**Avis de la mission régionale d'autorité environnementale
sur le projet agrivoltaïque de Castelnau-d'Estrétefonds
(Haute-Garonne)**

N°Saisine : 2022-11230

Avis émis le 12 janvier 2023

Figure 2 : plan des principaux équipements du projet – source BD ortho IGN 1/2500 - réalisation Sylvain Vallot Architecte urbaniste

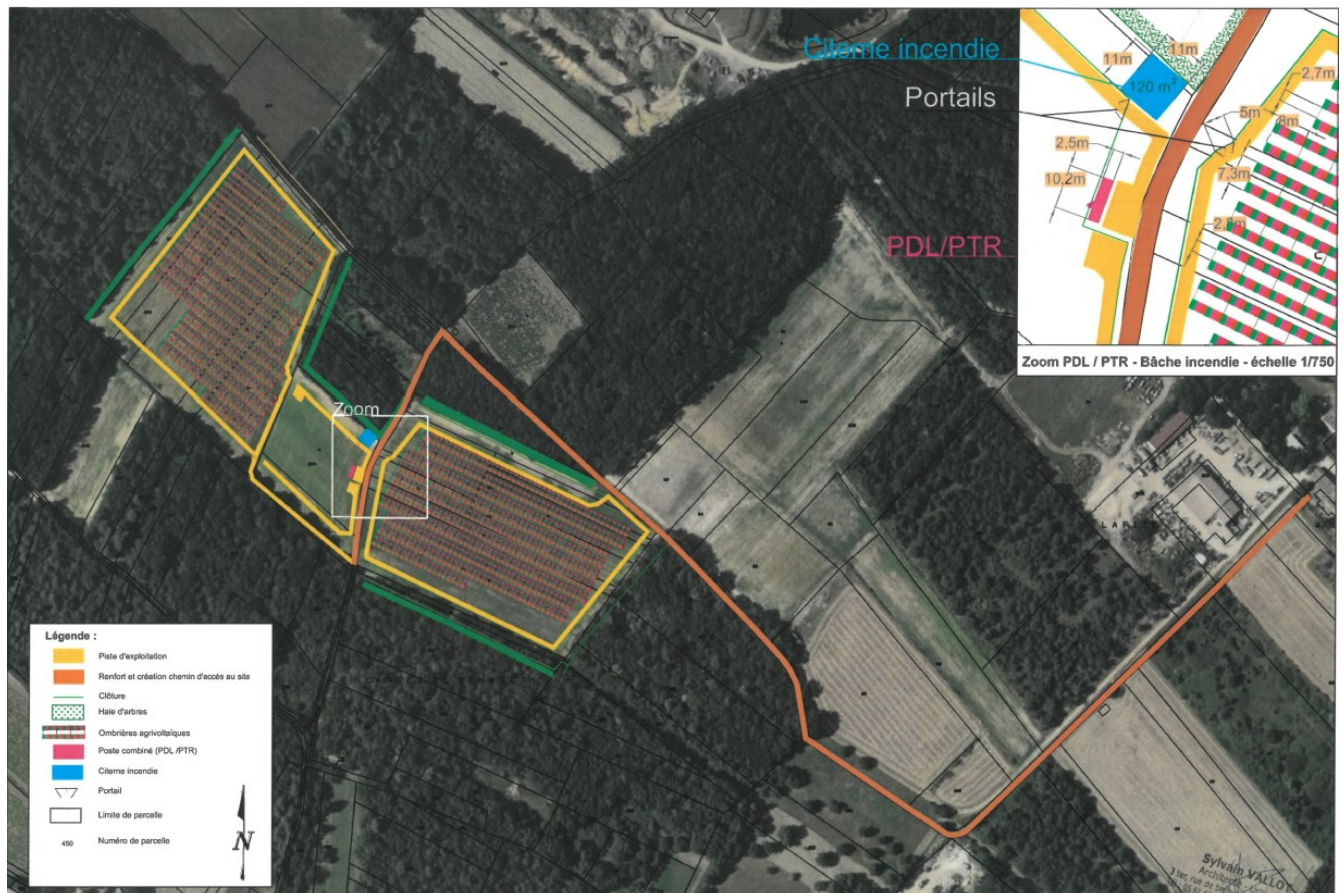
Le poste source le plus proche identifié au S3REnR se situe sur la commune d'Ondes à 9,8 km de la zone d'études. Le dossier ne comprend pas à ce stade d'itinéraire de raccordement ou d'évaluation des incidences de ce raccordement.

La mise en place du parc photovoltaïque ne prévoit pas de terrassement d'envergure ni de décapage (hors pistes et bâtiments techniques). La totalité des parcelles d'implantation des équipements se situe sur des parcelles agricoles cultivées en céréales (le Registre Parcellaire Graphique indique la culture de sorgho en 2019, le sarrasin en 2018 et 2020). L'exploitant souhaite procéder à des plantations de vignes en production de vin blanc IGP Comté – Tolosan qui seront partiellement couvertes par les ombrières photovoltaïques.
